SERVICE BULLETIN

KONTROLLE BZW. AUSTAUSCH DES STATORS

SB-912-026
SB-914-014

- Kontrolle der Zündanlage bzw. Austausch des Stator kpl.

Ansicht: **Abzieher / neuer Stator**
Bild: **1 und 2**

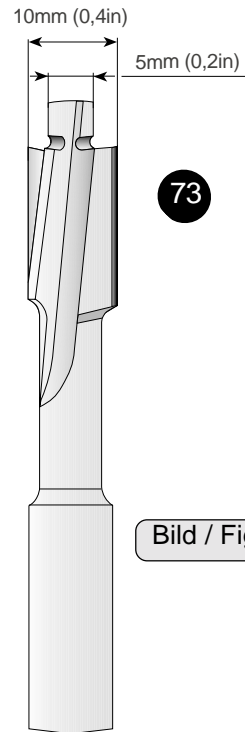
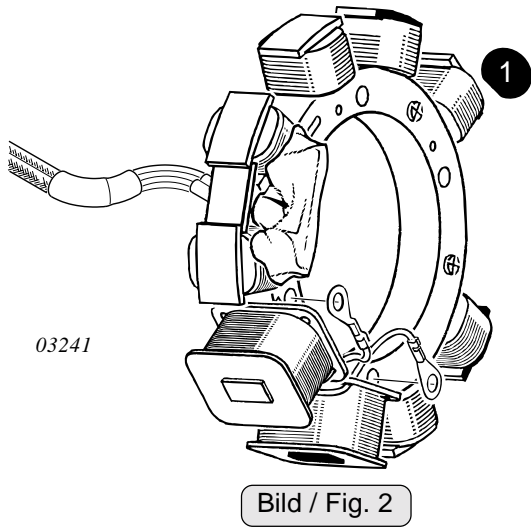
Siehe dazu Bild 1 und 5.

- Sk-Schraube (16) M16x1,5 x 40 samt Federring (17) und Scheibe (18) abschrauben.
- Schutzpilz (TNr. 877.417) (6) mit etwas Fett versehen und auf die Kurbelwelle stecken, Abzieher (TNr. 877.375) (7) oder Abzieher (TNr. 877.377) (8) zur Gänze auf das Gewinde (19) aufschrauben und Magnetnabe (20) samt Magnetring mit der Sk-Schraube des Abziehers abdrücken.
- Magnetnabe kpl. so ablegen, daß vom Magnet keine Fremdkörper angezogen werden können.
- ◆ HINWEIS: Für den Ausbau des Stators muß das Zündergehäuse nicht ausgebaut werden.

Siehe dazu Bild 1.1, 5, 8, 9 und 11.

- Die Auflagefläche des Stators und des Zündergehäuses kontrollieren. Diese müssen gereinigt und frei von etwaigen Ansammlungen wie Korrosion, Dichtungs- bzw. transparenten Isolationsmaterial sein, um einen festen Sitz des Stators zu gewährleisten. Gegebenenfalls sind solche Ansammlungen mit einem geeigneten Werkzeug sorgfältig zu entfernen.

Bild / Fig. 3

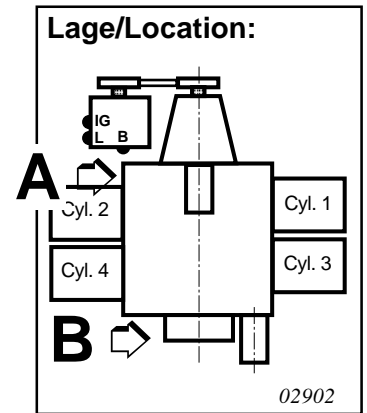
Siehe dazu Bild 3 und 4.

- Dazu die Verschlussschraube M8x20 samt Dichtring aus der Kurbelgehäusehälfte (Zyl. 2/4) (9) entfernen. Kurbelwelle/Propellerwelle drehen bis die Kolben für Zylinder 1 und 2 in OT-Stellung sind und danach fixieren. Dies erfolgt mit dem Kurbelwellen-Fixierstift (5) (TNr. 240.880).

- ◆ **HINWEIS:** Der Kurbelwellen-Fixierstift ist Bestandteil des Bordwerkzeuges und wird mit jedem Motor mitgeliefert.
- Zur Erleichterung der Positionsfindung die Kurbelwelle so verdrehen, daß die 4-stellige, eingeschmiedete Nummer (10) in der Magnetnabe (11) mit der Gußkante (12) des Zünderdeckels übereinstimmt.

- Mittels einer Lampe kann zusätzlich überprüft werden, ob die Kurbelwellenausnehmung (13) an der erforderlichen Position ist.
- Kurbelwellen-Fixierstift in das Kurbelgehäuse eindrehen. Dabei die Kurbelwelle mit dem Ringschlüssel leicht hin- und herbewegen, bis die Fixierschraube in die Ausnehmung (13) der Kurbelwelle einrastet und diese mit 10 Nm festziehen.

Siehe dazu Bild 3.

- Kurbelwellen-Fixierstift (TNr. 240.880) aus dem Kurbelgehäuse entfernen.
- Die Verschlussschraube M8x20 samt neuem Dichtring (TNr. 950.141) in die Kurbelgehäusehälfte (Zyl. 2/4) einschrauben. Anzugsdrehmoment 22 Nm.
- Luftspalt der Außengeber mittels Fühlerlehre auf Maß ① kontrollieren bzw. einstellen.

Bild / Fig. 5

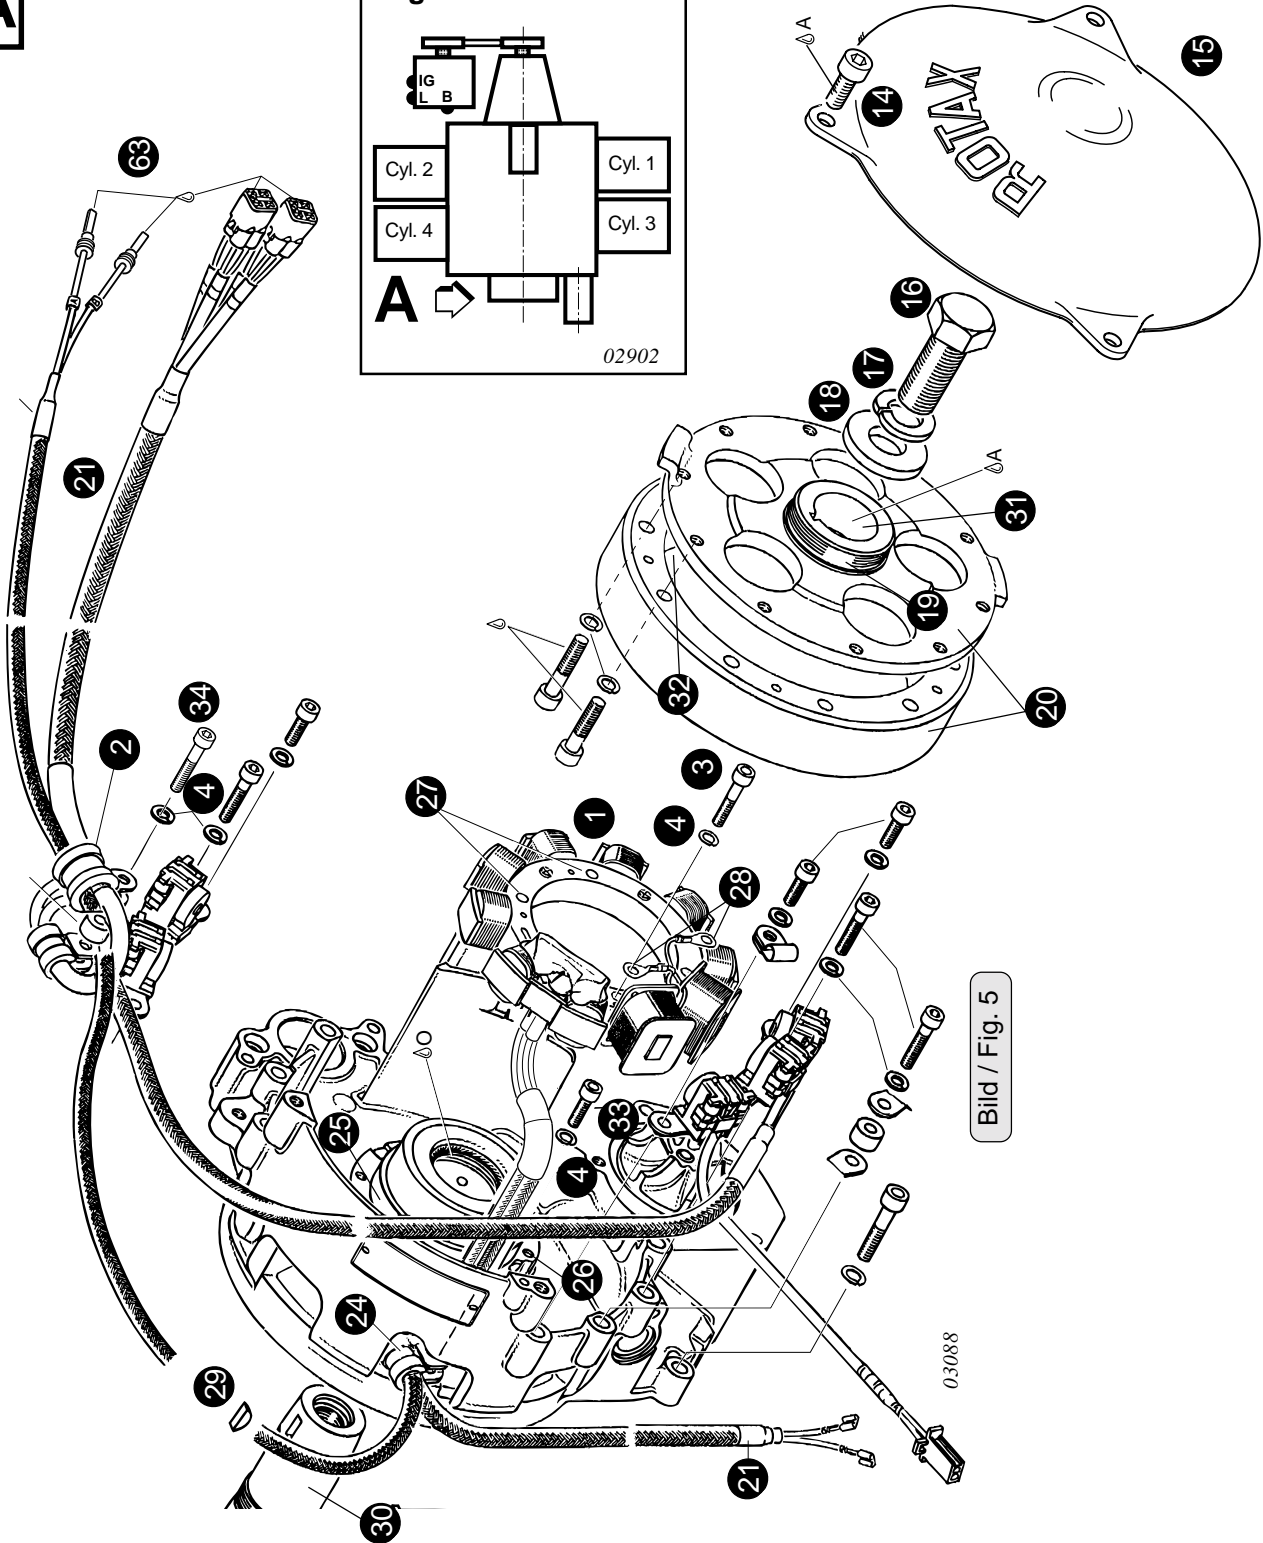
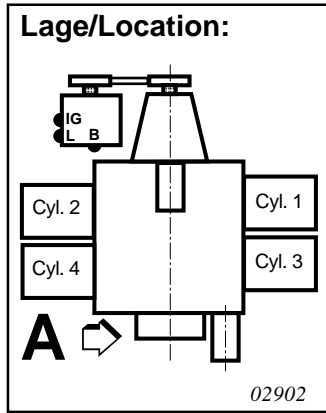
Siehe dazu Bild 5, 8, 9 und 11.

- Vier Innensechskantschrauben (3) M5x25 samt Federring abschrauben.
- **Gruppe A,B und E:** Zur Demontage des Kabelstranges (21) Zyl. Schraube (33) M5x16 und Zyl. Schraube (34) M5x30 samt Federring abschrauben, Rohrschelle (TNr. 851.110) (24) und Rohrschelle (TNr. 851.250) (2) entfernen. Steckverbindungen (63) für Wiederausammenbau markieren und lösen, Kabelbinder (62) und Rohrschelle (64) des Kabelstranges lösen.
- **Gruppe C und D:** Zur Demontage des Kabelstranges (21) und der Masseleitung (72) Zyl. Schraube (22) M5x20 und Zyl. Schraube (35) M6x30 samt Federring abschrauben, beide Rohrschellen (TNr. 851.110) (24) entfernen. Entstörbox (49) öffnen und Steckverbindung der Ladeleitung (50) für Wiederausammenbau markieren und lösen. Klemmplatte abbauen und Kabelstrang aus Klemmplatte (51) nehmen.
- Kompletten Stator (1) von der Zentrierung (25) nehmen.

- ▲ **WARNUNG:** Achten Sie bei der Montage des Stators grundsätzlich auf einwandfreien Massekontakt, welcher von den Masseleitungen (Kabelschuh) über den Schraubenkopf / Schraubengewinde zum Zündergehäuse erfolgt. Weiters achten Sie ebenso auf einwandfreien Massekontakt der Schraube zum Zündergehäuse, welcher durch sorgfältige Überprüfung und Reinigung aller Kontaktflächen erreicht werden kann. Nichtbeachtung kann zu Motorproblemen oder Motorstillstand führen.

- Bei der Montage sind die Auflageflächen (27) des Stators und der Schraubenköpfe mit Lithium Seifenfett zu behandeln.
- Den neuen Stator auf die Zentrierung setzen mit 4 neuen Innensechskantschrauben (3) M5x25 samt Federring montieren. Anzugsdrehmoment 6 Nm.

- **ACHTUNG:** Je eine Ladespulen-Masseleitung (28) mit der Statorbefestigung mitschrauben.
- **Gruppe A,B und E:** Zur Montage des Kabelstranges (21) Rohrschelle (TNr. 851.250) (24) mit Zyl. Schraube (33) M5x16 und Rohrschelle (TNr. 851.250) (2) mit Zyl. Schraube (34) M5x30 samt Federring befestigen. Rohrschelle (64) mit Kabelstrang montieren, Steckverbindungen des Kabelstranges gemäß Markierungen wiederherstellen, neue Kabelbinder anbringen.

- **Gruppe C und D:** Montage der Masseverbindung (72) mit Zyl. Schraube (35) M6x30 samt Federring. Zur Montage des Kabelstranges (21) Rohrschelle (TNr. 851.250) (24) mit Zyl. Schraube (33) befestigen. Kabelstrang in Klemmplatte schieben und Klemmplatte (51) montieren. Steckverbindung (50) gemäß Markierungen wiederherstellen und Entstöbox (49) verschließen, neue Kabelbinder anbringen.

Bild / Fig. 6

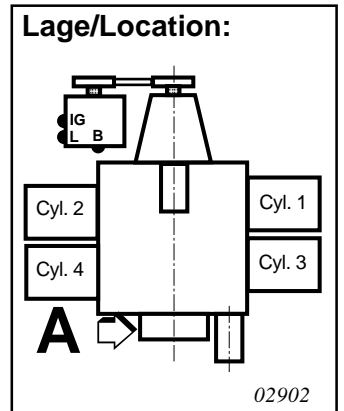
Siehe dazu Bild 5, 6,7 und 10.

- Sichtkontrolle der Magnetringinnenseite (32) hinsichtlich jeglicher Fremdkörper und der Konusfläche (31) durchführen. Normalerweise ist das Zerlegen der Magnetnabe vom Magnetring nicht erforderlich.
- Scheibenfeder (29) in der Kurbelwelle auf Festsitz prüfen. Konus der Kurbelwelle (30) und der Magnetnabe (31) entfetten und dünn mit LOCTITE 221 einstreichen.
- Magnetnabe kpl. aufschieben, Sk-Schraube M16x1,5x40 (16) mit Scheibe 17/36/5 (18) samt Sperrkantung (17) einschrauben und mit 120 Nm festziehen.

Bild / Fig. 10

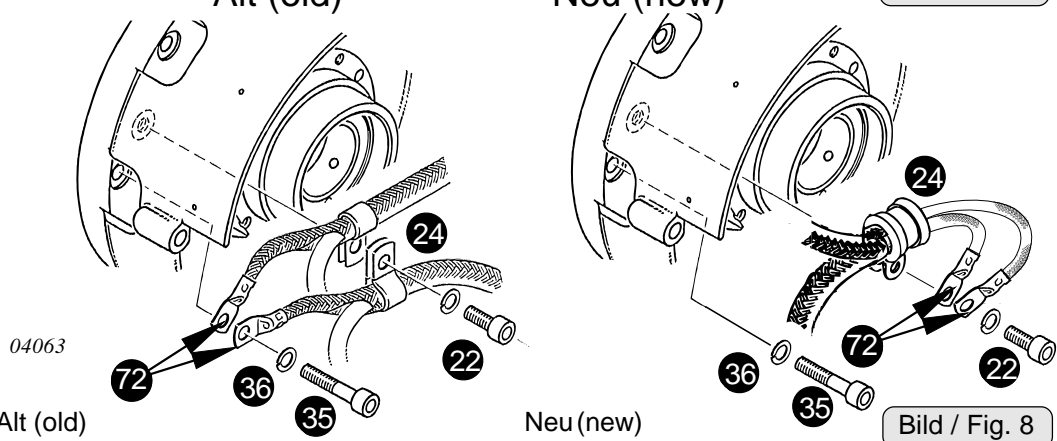
▲ **WARNUNG:** Die Scheibenfeder muß in der Nut bleiben. Ein Lockern oder der Verlust der Scheibenfeder kann Fehler wie Startversagen oder geänderte Zündzeitpunkte zur Folge haben.
